**MINISTARSTVO EKOLOGIJE, PROSTORNOG PLANIRANJA I URBANIZMA**

**PRIMJEDBE, PREDLOZI I SUGESTIJE**

**DPP ZA PROSTOR KONCESIONOG PODRUČJA ZA EKSPLOATACIJU MINERALNIH  
SIROVINA-BRSKOVO-Opština Mojkovac**

**GRAĐANSKA INICIJATIVA ZDRAVI MOJKOVAC**

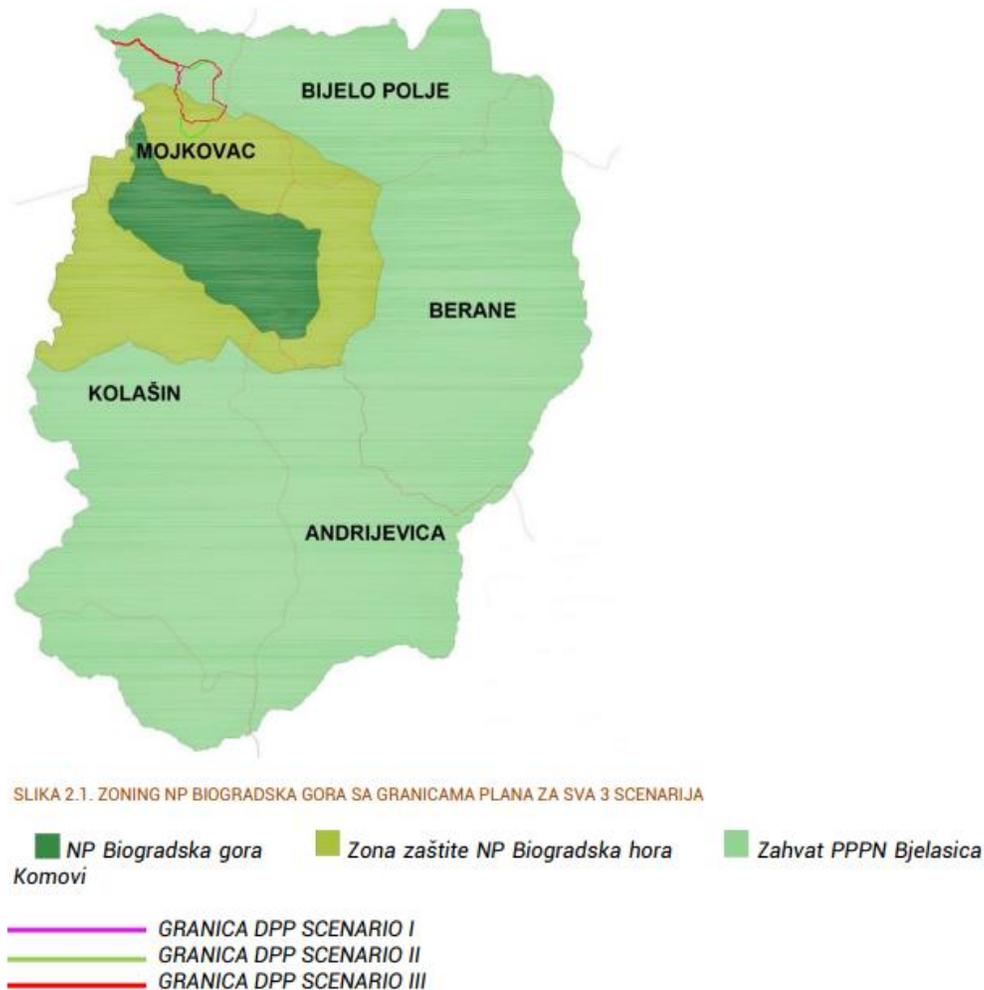
7. Predloženi Plan je u potpunosti neusaglašen sa DRŽAVNIM PLANOM EKSPLOATACIJE MINERALNIH SIROVINA ZA PERIOD 2019-2028. GODINA. Naime, u navedenom dokumentu, na strani 20, piše sledeće: „...Bitnijih konflikata nema, a **moгуći se mogu odnositi na rudni rejon Bjelasice**, odnosno prostore bivšeg rudnika Brskovo, te rudni rejon Ljubišnje, odnosno širi prostor rudnika Šuplja stijena.“

Strana 228 – “Predlog obima eksploatacije rude olova i cinka u Crnoj Gori za period 2019-2028. godina baziran je na postojećim kapacitetima rudnika Šuplja stijena.”

**Kao što je navedeno, u skladu sa Državnim planom eksploatacije mineralnih sirovina, nije planirana eksploatacija rude olova i cinka u rudniku Brskovo.**

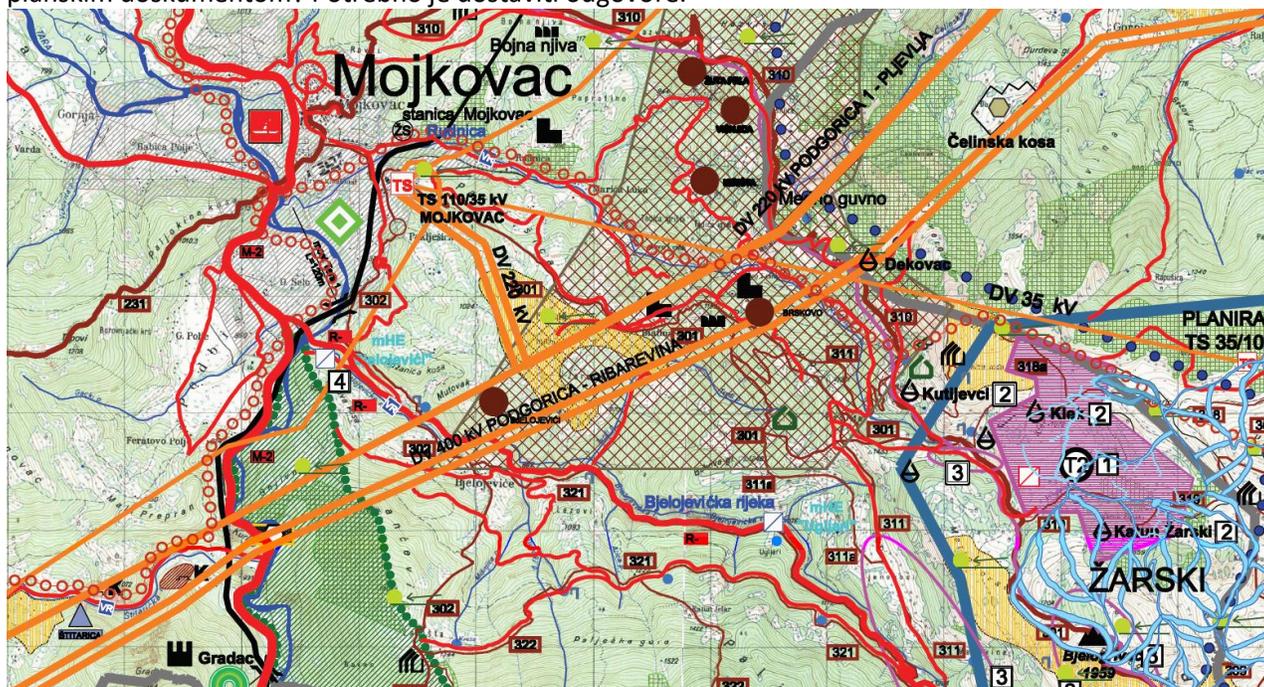
16. Strana 58 – „Na području zahvata DPP za prostor koncesionog područja za eksploataciju mineralnih sirovina-Brskovo nalaze se elektroenergetski objekti svih naponskih nivoa korišćenih u prenosnim i distributivnim mrežama u zemlji osim naponskog nivoa 35 kV (vodovi nazivnih napona 400kV, 220kV, 110kV, 10kV i 0,4kV). Vodovi nazivnog napona 400kV i 220kV nisu u direktnoj funkciji napajanja sadržaja ovog zahvata, već je njihovo prisustvo posljedica položaja zahvata plana u odnosu na glavne dalekovodne pravce u Crnoj Gori.

Na slici 2 prikazana je šema navedenih elektroenergetskih objekata koji „presijecaju“ eksploataciono područje i čije je izmiještanje planirano Planom. Kako je planirano izmiještanje i sa čijom dozvolom i sa kojim finansijskim sredstvima i posledicama u vezi sa snadbijevanjem el. energijom svih građana Crne Gore? Gdje bi se premjestio dalekovod, koje je tehničko rešenje? Koliko dugo bi trajali radovi?

U skladu sa kojim strateškim i finansijskim planovima države Crne Gore bi se radi profita Koncesionara država izlagala ovakvim izazovima sa posledicama koje nisu opisane predloženim planskim dokumentom? Potrebno je dostaviti odgovore.

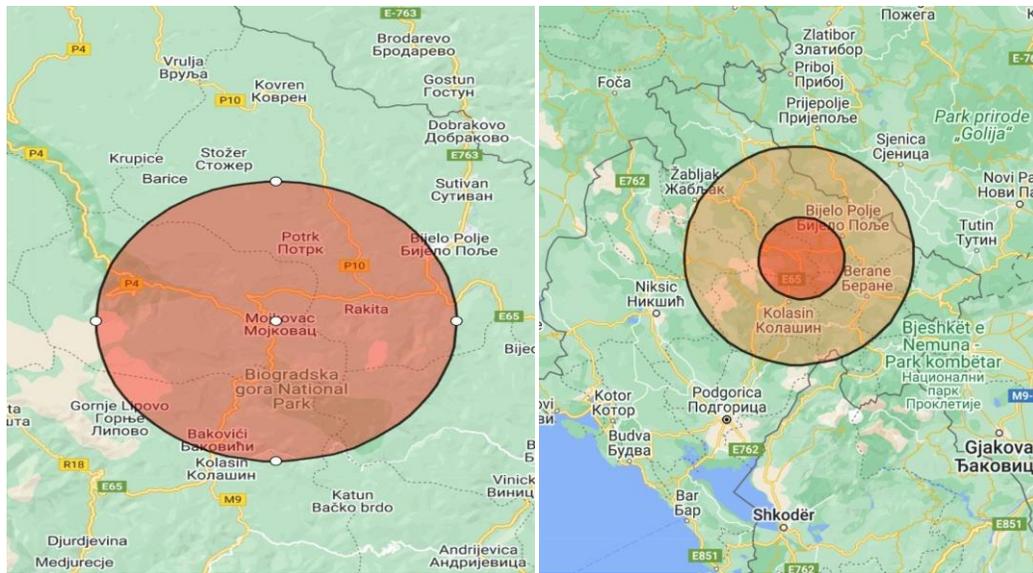
**Na osnovu mineralološkog sastava koncesionog područja, koji su potvrđeni geološkim istraživanjima, mineralna prašina zbog svojih kancerogenih dejstava će ugrožavati zdravlje stanovništva oko koncesionog područja, na području opština Mojkovac i Bijelo Polje primarno, a djelimično i na području opština Kolašin i Berane. Intenzitet emisije mineralne prašine može se pretpostaviti u odnosu na dimenzije objekata (koje su već navedene u planu), nadmorsku visinu (koja daje dominantan položaj), snagu i pravce dominantnih vjetrova (vjetar južnog**

pravca izuzetne snage i učestalosti), planom predviđeni način eksploatacije (miniranja, mljevenje rude čeljusnim drobilicama, hidrocikloni).

Na osnovu toga se može pretpostaviti da će teritorija opštine Mojkovac i Bijelog Polja biti pod snažnim uticajem rudarskih aktivnosti, posebno u periodima kada budu duvali jaki vjetrovi južnog pravca, koji će sa površinskih kopova i jalovišta raznositi mineralnu prašinu. Koliko je ugroženost najbolje govore prostorne distance:

Udaljenost planiranog površinskog kopa Žuta prla-Višnjice od centra grada Mojkovca je oko 4km, a Bijelog Polja iznosi 12km vazdušne linije, centra Berana 24km i Kolašina 16km! Udaljenost od ski centra "Cmiljača" je oko 5km, ski centra "Žarski" 3km, a ski centra "1600" 12km, nešto preko 8km od osnovne škole u Ravnoj rijeci. Dakle, demografski i ekonomski najvažnija područja opština Mojkovac, Bijelo Polje i Kolašin su na pravcu moguće značajne emisije prašine sa koncesionog područja. U krugu od 22km vazdušne linije udaljenosti od planiranog površinskog kopa nalaze se sve teritorije opštine Mojkovac i gotovo sva opština Bijelo Polje (Stožer, Barice, Pavino polje, Tomaševo, Kičava, Kanje, Bistrica, Godijevo, Bujanje prema Beranama), i veliko djelovi opština Kolašin i Berane.

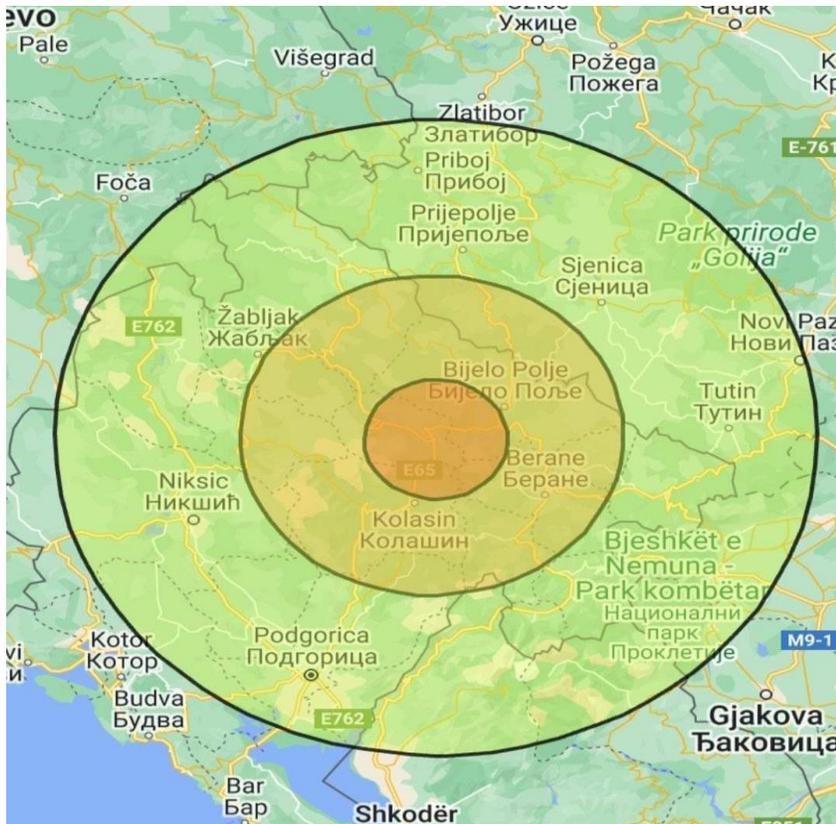
U radijusu od 15km (prikaz 1) se može očekivati TEŠKA KONTAMINACIJA zemljišta i vazduha usled dospijevanja opasnih materija i teških metala u podzemne vode i atmosferu. U radijusu od 40km (prikaz 2) se može očekivati VISOK NIVO kontaminacije zemljišta i vazduha usred dospijevanja opasnih materija i teških metala u podzemne vode i atmosferu.

U radijusu od 80 km (prikaz 3) se može očekivati POJAVA kontaminacije zemljišta i vazduha usred dospijevanja opasnih materija i teških metala u podzemne vode i atmosferu.
